改善箇所説明図

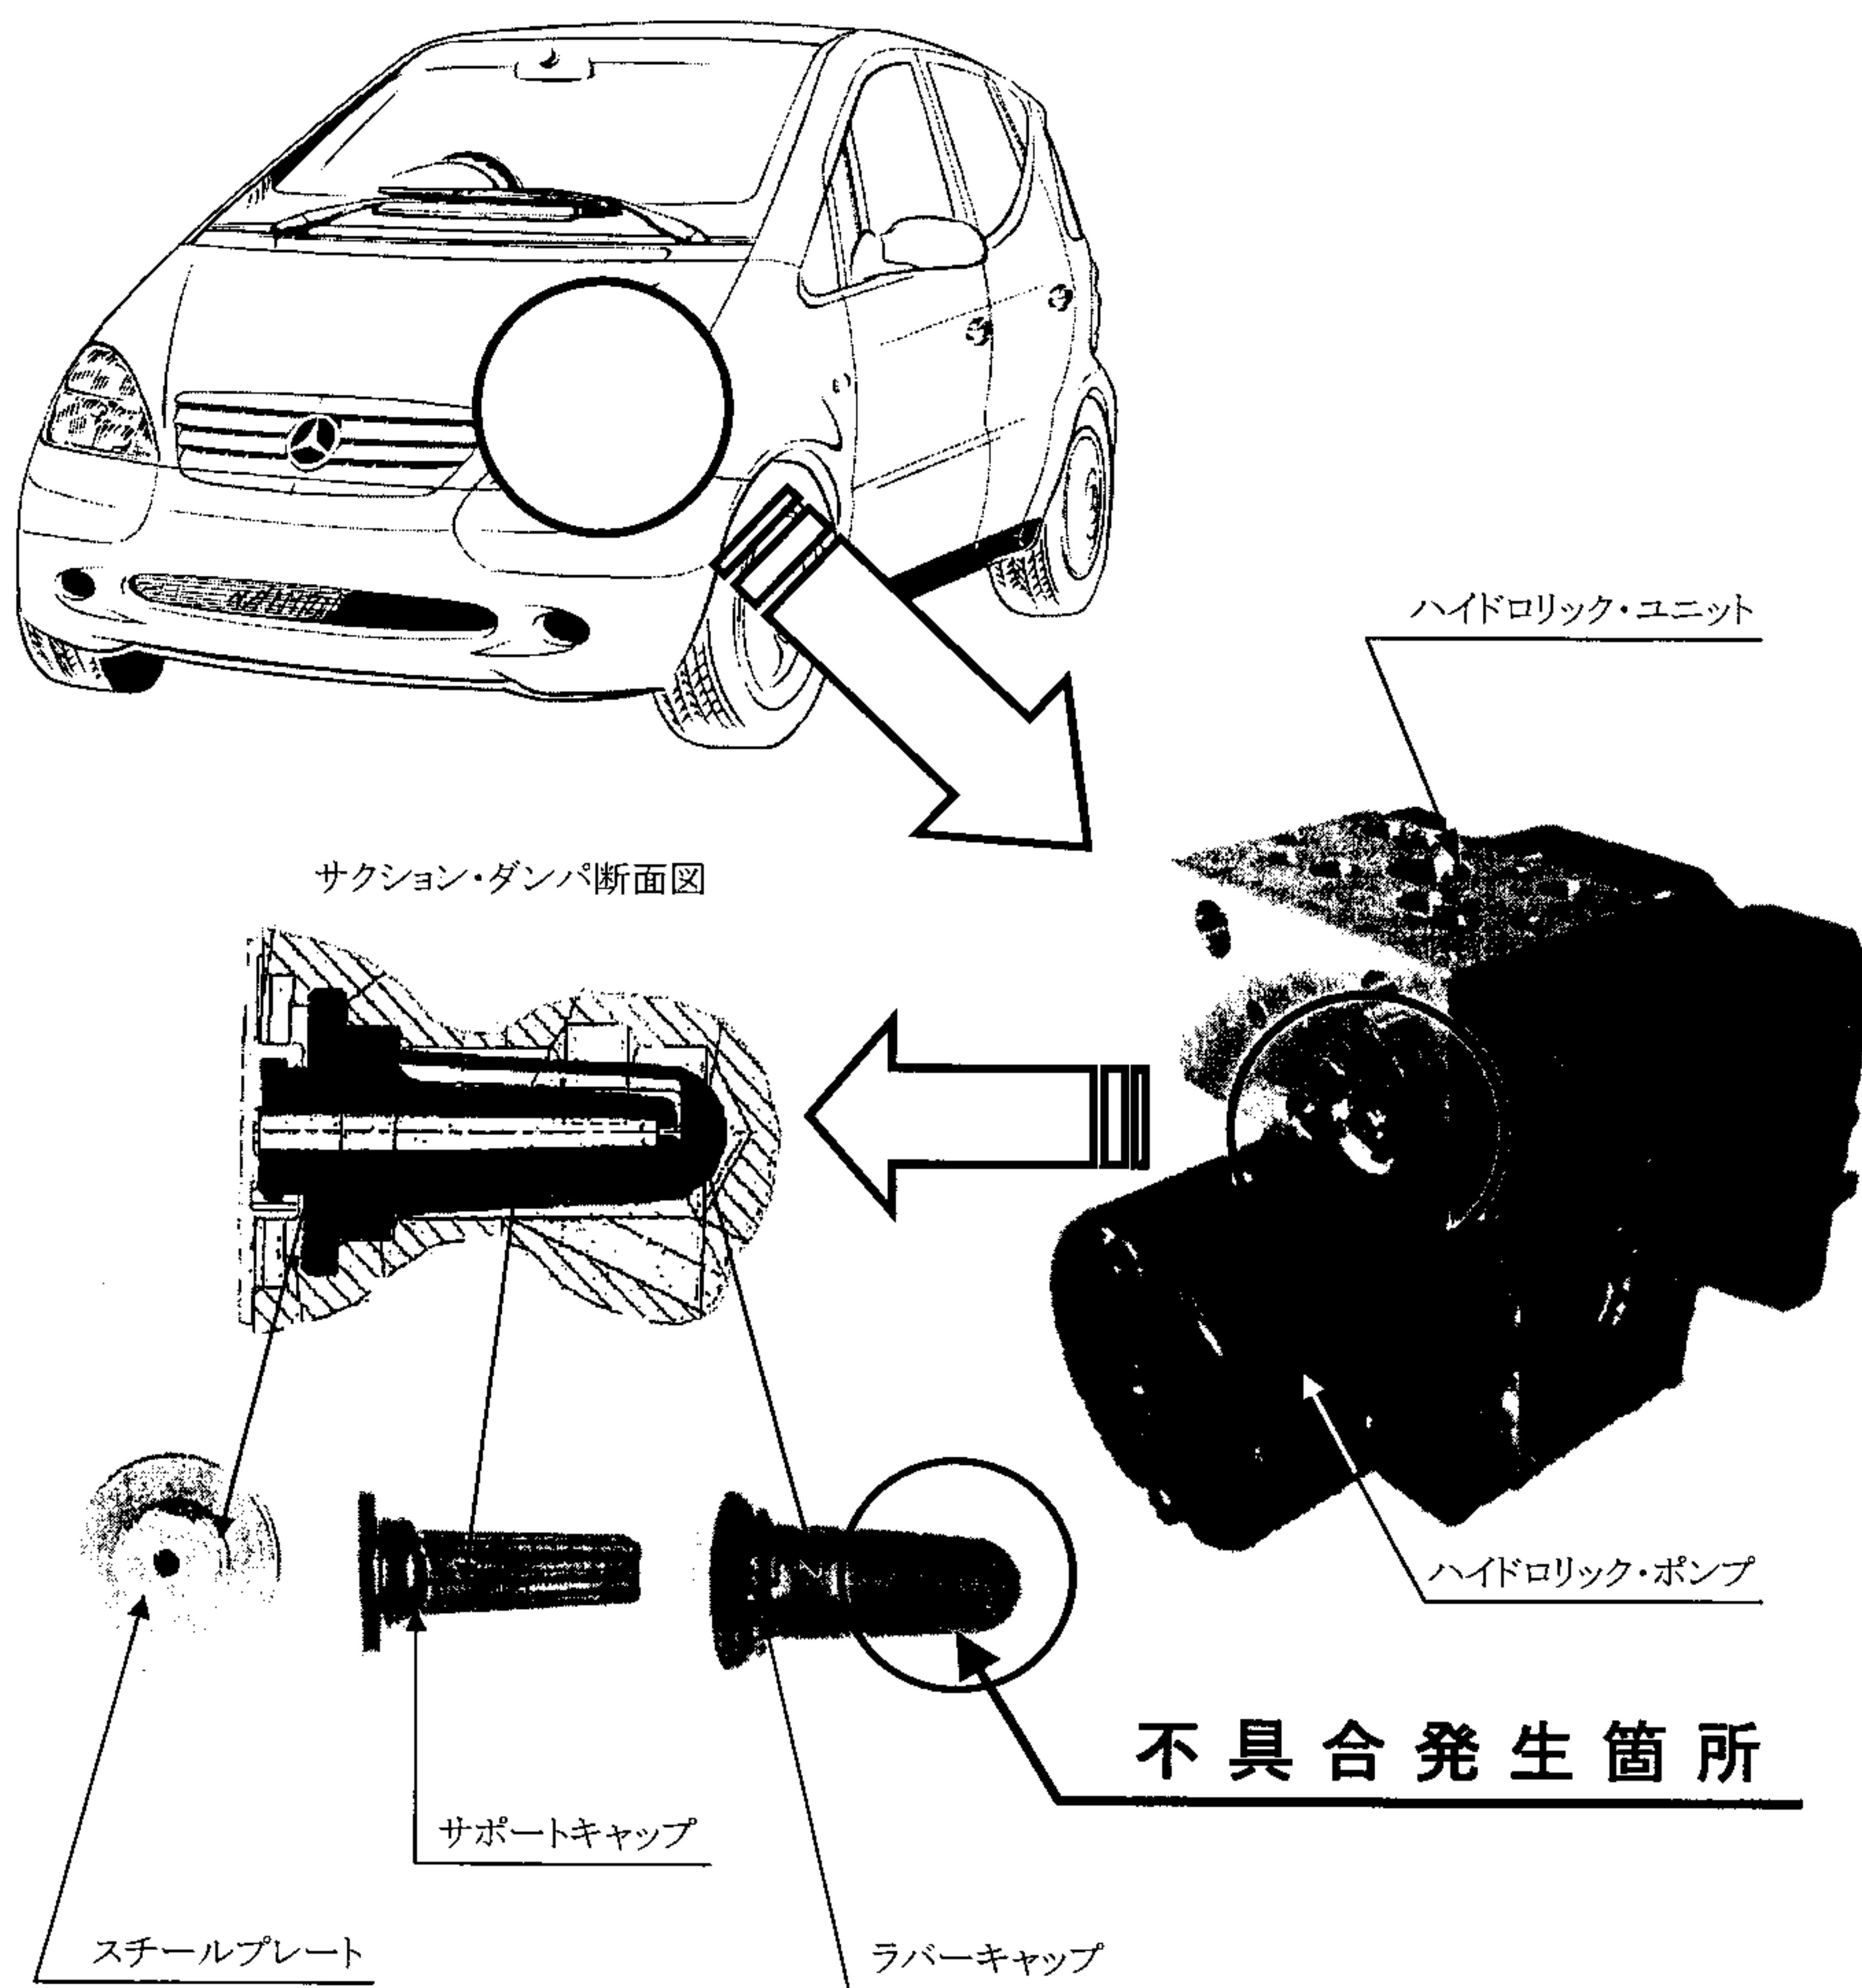
ブレーキ・ハイドロリック・ユニット(ブレーキ液圧発生装置)のサクシオン・ダンパ(ブレーキペダル操作時のブレーキ液圧力変化による脈動がブレーキペダルに振動として伝わるのを防ぐためのもの)のラバーキャップの耐久性が不十分なため、当該ラバーキャップの表面に亀裂が発生するものがある。そのため、サクシオン・ダンパからブレーキ液が漏れ、警告灯の点灯、及び、警告メッセージがメータパネル内に表示されて、最悪の場合、制動力が低下するおそれがある。

全車両、ブレーキ・ハイドロリック・ユニットを点検し、漏れのあるものは当該ユニットを良品と交換し、漏れの無いものはサクシオン・ダンパ部を加工する。

良品と対策ツールの供給に時間を要することから、当面の暫定処置として、全ての使用者に不具合内容を通知し、後日当該ユニットを良品と交換、又はサクシオン・ダンパ部を加工する。
